Keuringsverslag van een elektrische laagspanning- en zeer lage spanningsinstallatie

NIET CONFORM

Datum keuring: 15/10/2024

Straatnaam: Voorstehoeve
Huisnummer: 87
Busnummer:
Postcode: 1730
Gemeente: Mollem
Land: België

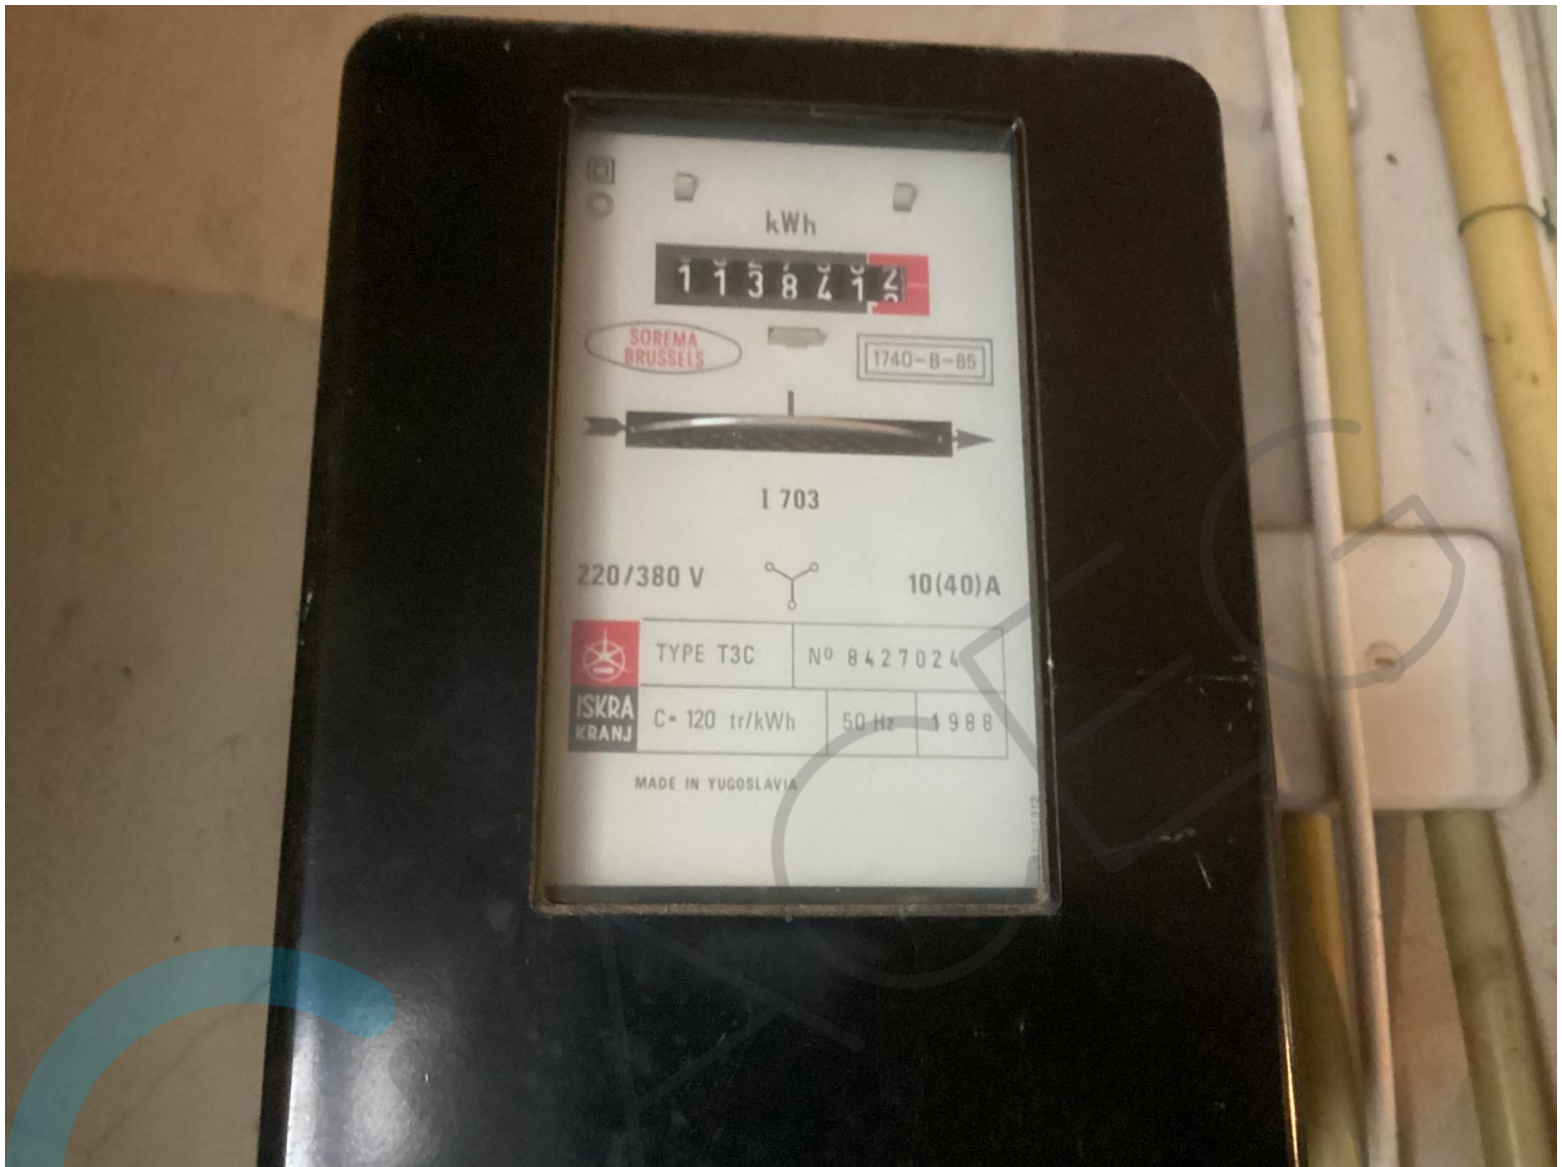
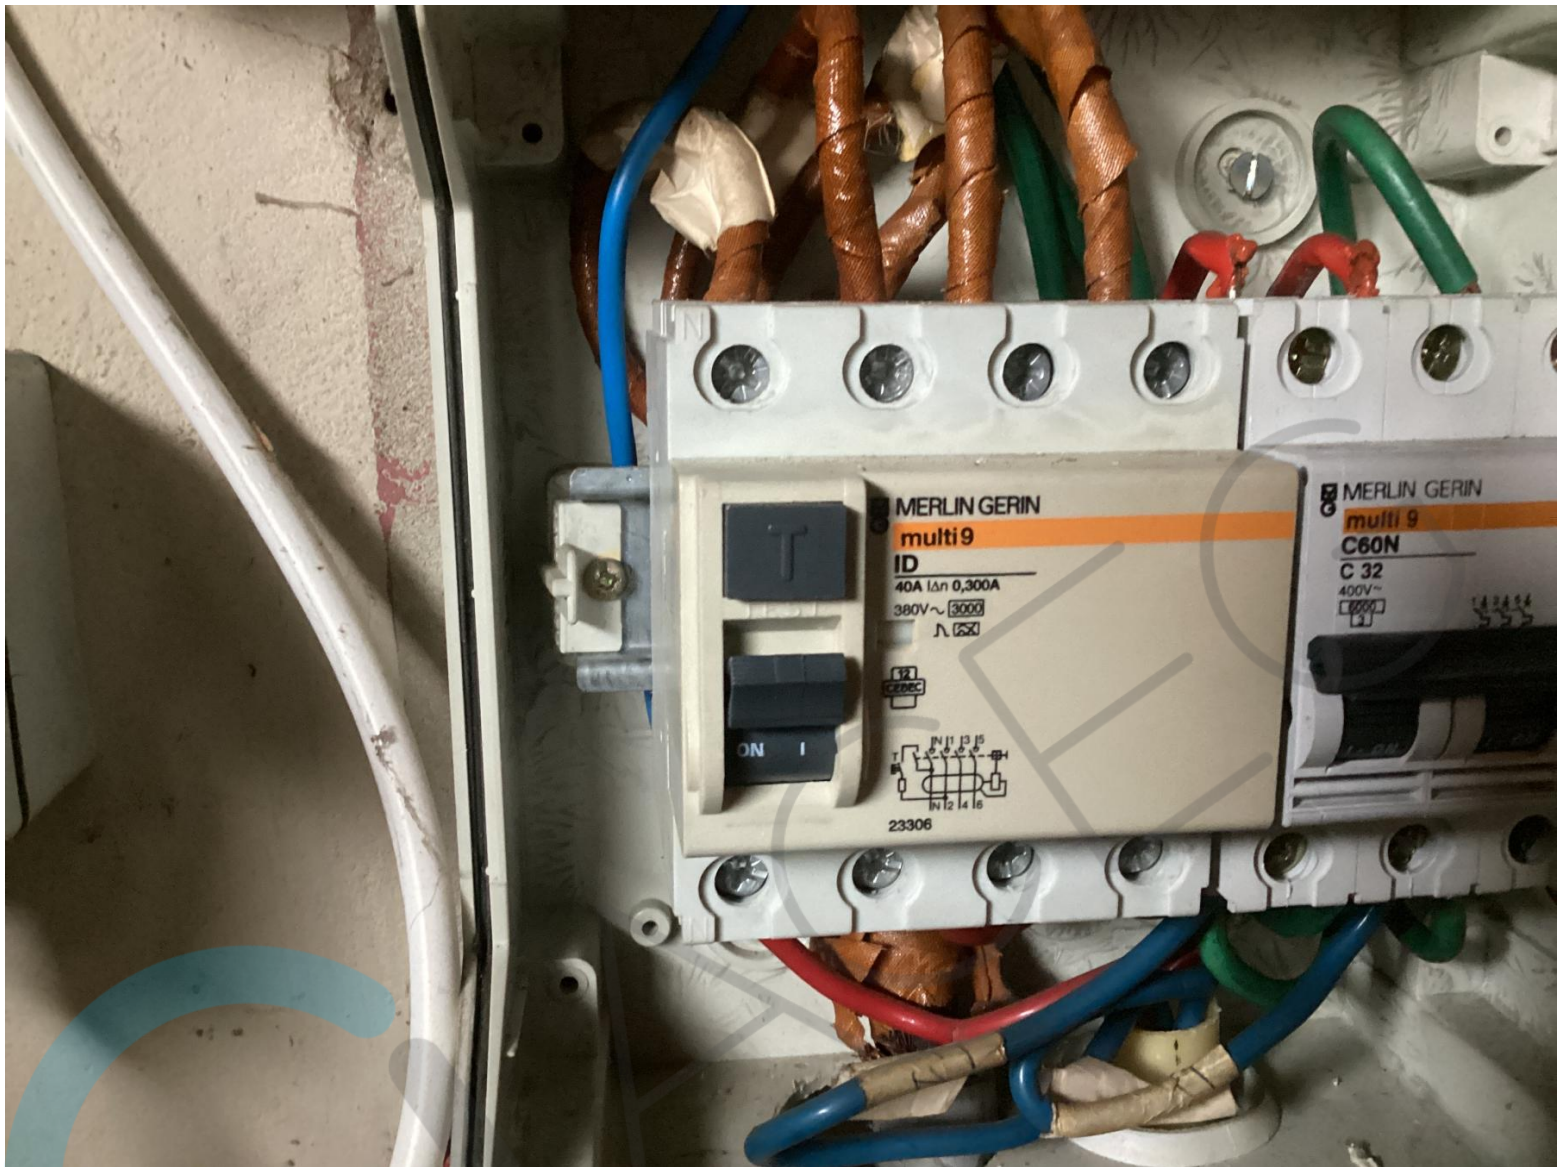
I8.20 Geleiders die aangetast zijn door overbelasting/slecht contact, dient men te vervangen. (zie foto in bijlage)
